04.11.2020

Betr.: **Antrag auf Parkplatzänderung**

Anlage: -annähernd maßstäbliche Lagezeichnung

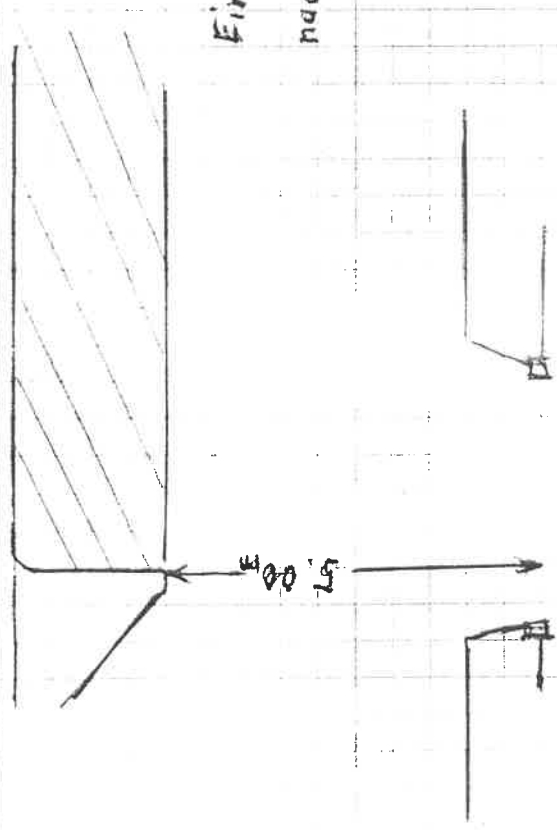
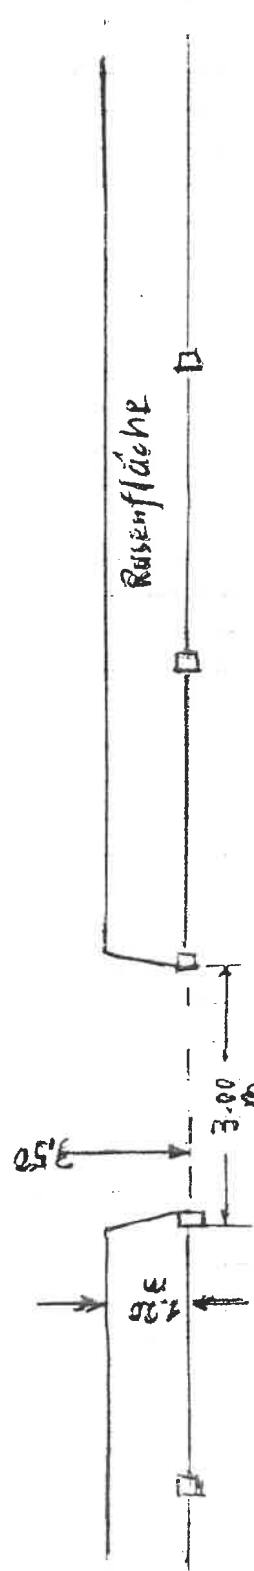
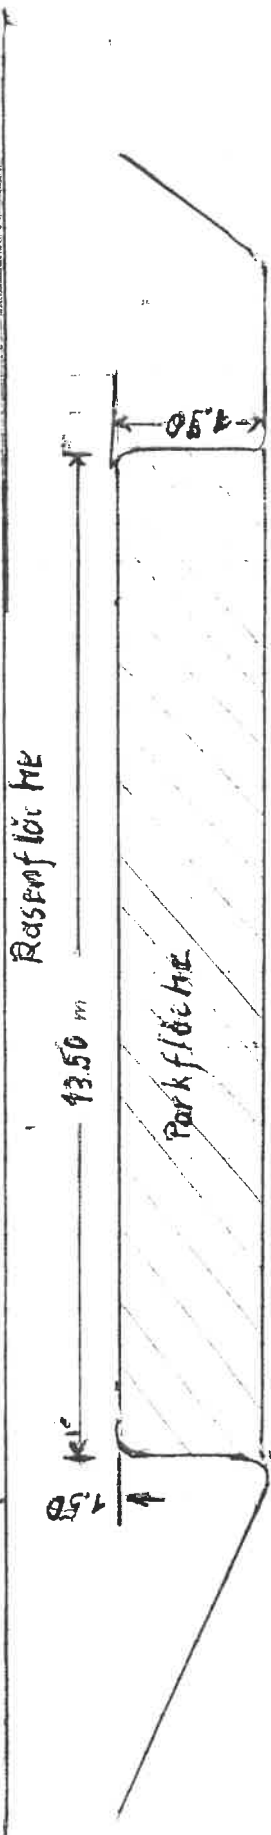
Bei Anlage des Parkplatzes wurde zwischen Parkfläche und Fußweg ein völlig unsinniges 1,50m breites Rasenstück eingefügt. Durch diese absurde Idee wurde die Parkfläche um 1,50m Richtung Straßenmitte versetzt. In unserer Straße und wahrscheinlich im gesamten Wohngebiet ist dies die einzige Parkfläche, die nicht an der Fußwegkante anliegt!.

Ich beantrage, diese unsinnige Grünfläche (1,50m X 13,50m) zu beseitigen und durch Auslegung mit Rasengittersteinen in die Parkfläche einzubeziehen. Sinnvoll wäre es, von der Straßenmitte her 1,50m mit Bitumen zu vergießen oder als Parkverbotsfläche zu kennzeichnen.

Eine Auffahrt von Nutzfahrzeugen auf unser Grundstück ist nach wie vor nur nach rechtzeitiger Sperrung der Parkfläche möglich.

Einfahrtsituation
nach Parkflächenänderung
